# 福島第一原子力発電所3号機原子炉格納容器ガス管理システム配管の一部鋼管化・制御盤改造に伴うシステム停止について

< 参考資料 >  
平成25年1月28日  
東京電力株式会社

## < 作業内容1：ダクト鋼管化 > ダクトホースで構成されている箇所の鋼管化

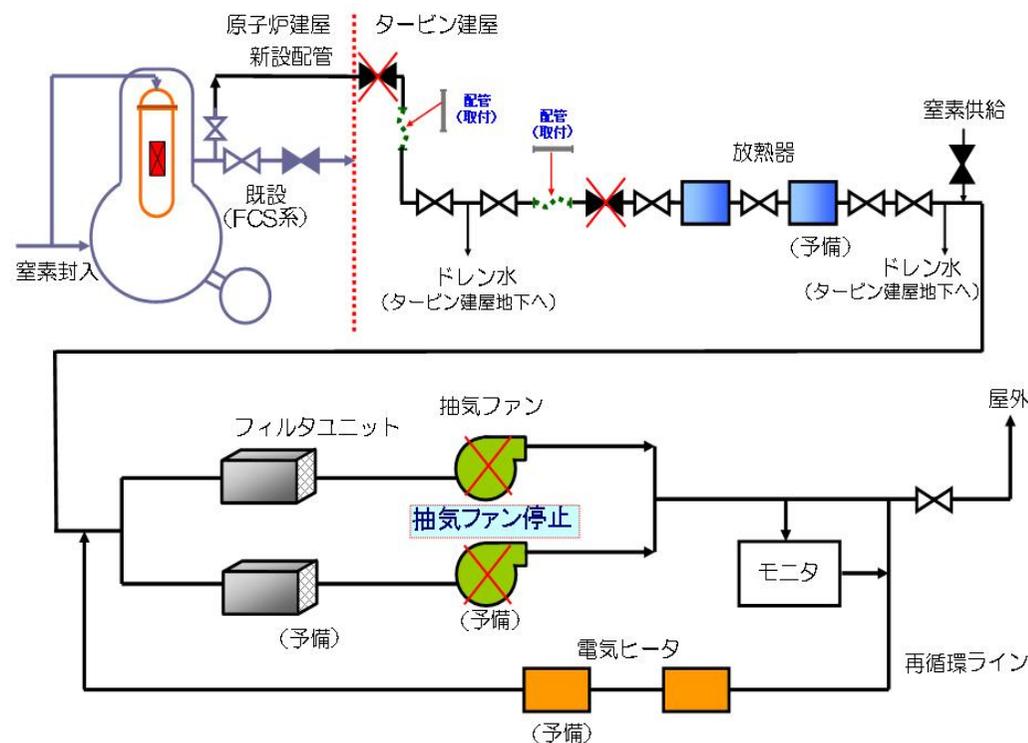
現状：タービン建屋1階では、3カ所にダクトホースを用いており、損傷のリスク有り。

対策：人が容易に立入可能で損傷リスクの高い2カ所（給水加熱器室出入口）を鋼管化の上、配管の配置を変更。

# <ダクト鋼管化箇所>

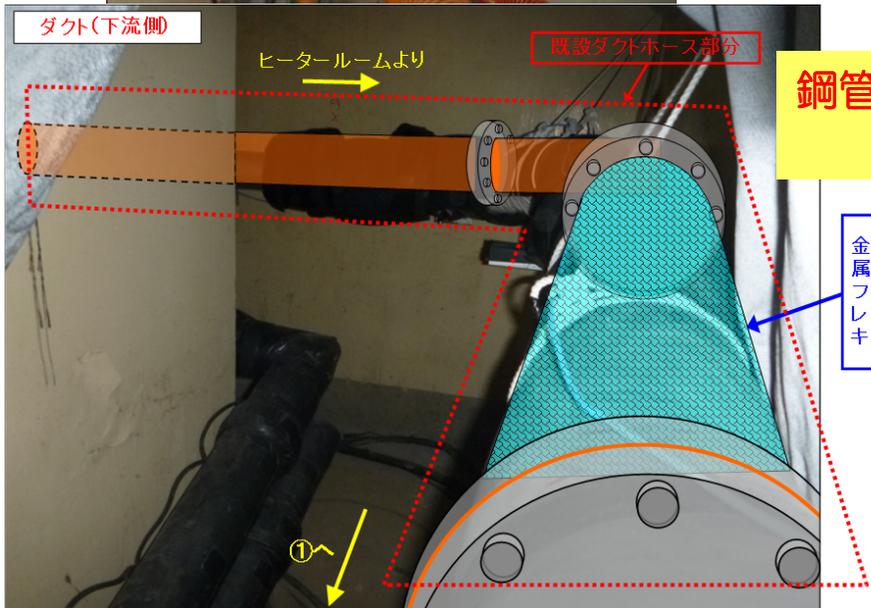
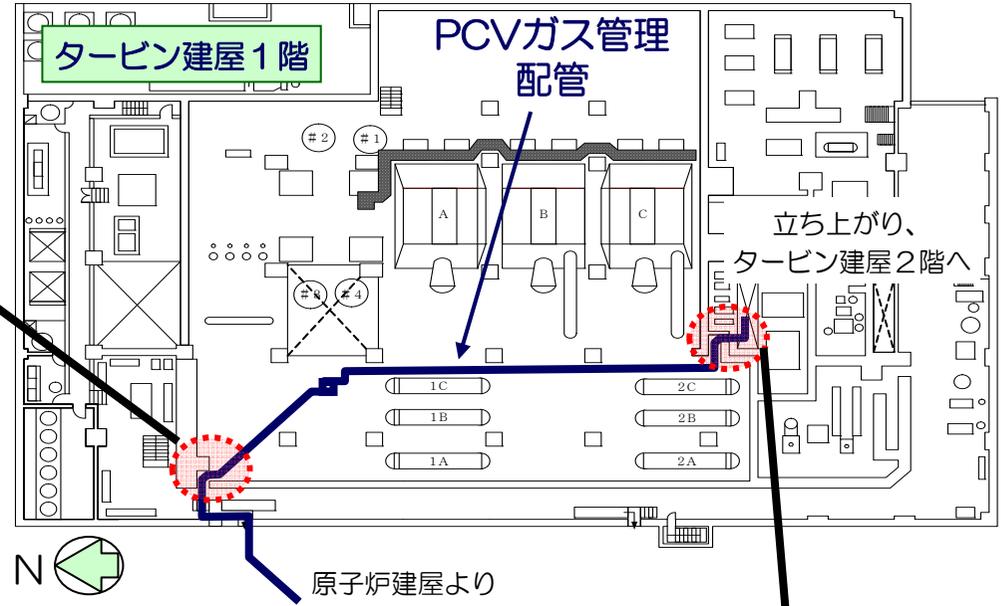
鋼管化に併せ、ルート変更により  
通行性・作業性を向上
